QE 01.2 - W25 59Ri2 A75
Haltestellenbereich - Gehrenseestraße

Zust.	03/2016	Rückheim	Korrektur der Grundstücksgrenze, Gehwegverbreiterung	
Datum		Bearbeiter	Änderung	Geprüft
Ortsbezeichnung: Bln.- Lichtenberg				
Bauart: Straßenbahn - Nordsüd -Tangente - Linie 26/27 (NEU:M5/17) 2.2. Bauabschnitt - Neubau Gleisschleife Gehrenseestraße Wartenberger Straße von Hauptstraße bis Paul-Koenig-Straße				
QE 01.2 - Haltestellenbereich Haltestelle Gehrenseestraße				
Nachweis der Profiltreue:	Bearbeitet: 06/2013 Sonnenberg		Gezeichnet: 06/2013 Rückheim	
Datum	Name	Deckblatt vorhanden	Greifswalder Straße 80 A 10405 Berlin Tel. 030/42106-0 Fax 030/42106-301	
Geprüft:	24.09.2013	gez. Jetzke	Schübler-Plan Ingenieurgesellschaft mbH	
Freigegeben:	24.09.2013	gez. Heineking	Leistungsphase: HOA 1 2 3 4 5	
Erreichten:	<i>Heineking</i>		Planfeststellung	
BVG	BERLINER VERKEHRSBETRIEBE (BVG) Bereich Infrastruktur Bautechnische Anlagen Straßenbahn		Vorläufige Zeichnungsnummer: Maßstab: 1:50

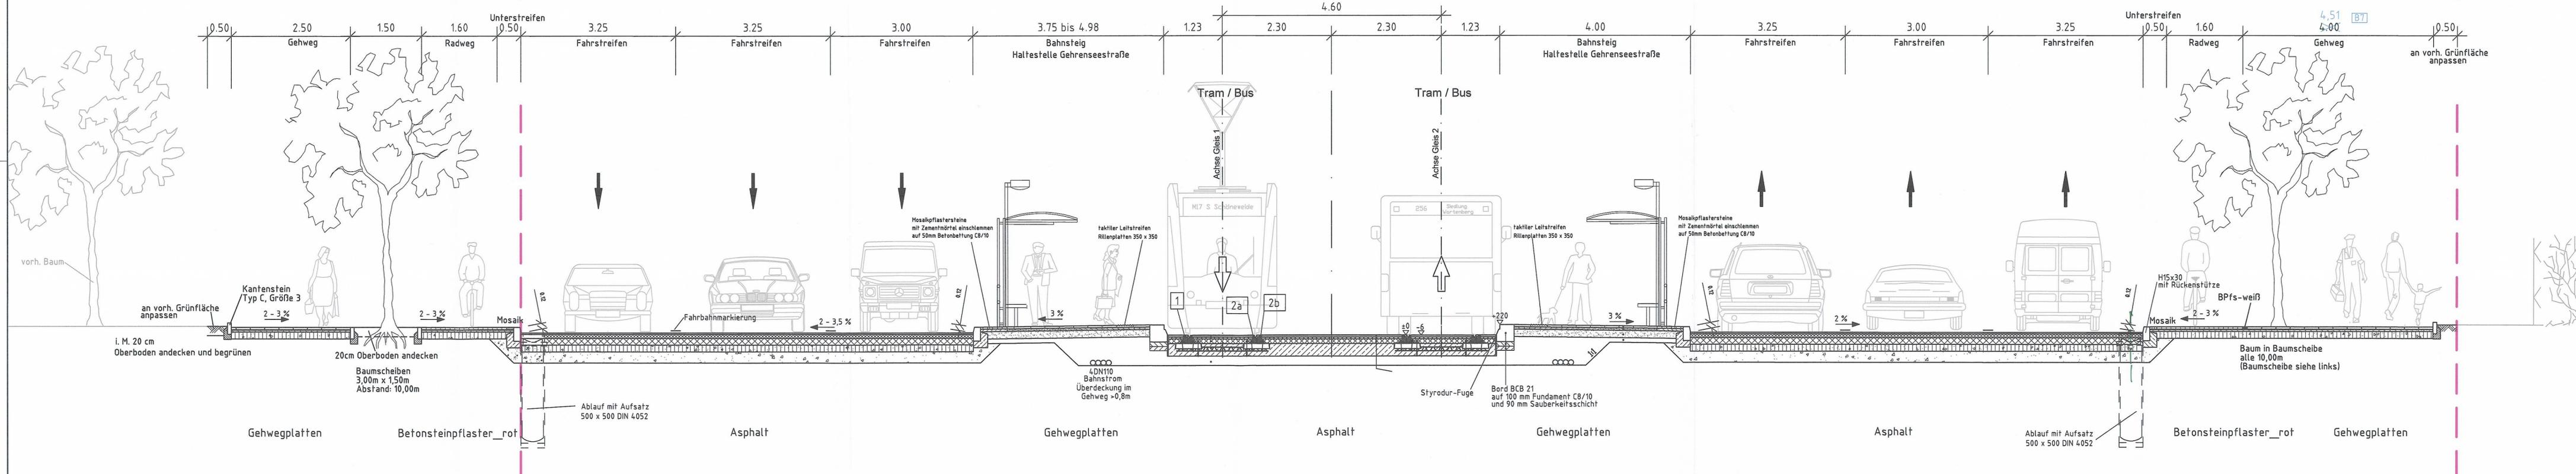
G.M.: für die Bordfahrbahn und die Aufteilung des Straßenraums ist der Lageplan UL 7.1 maßgebend.
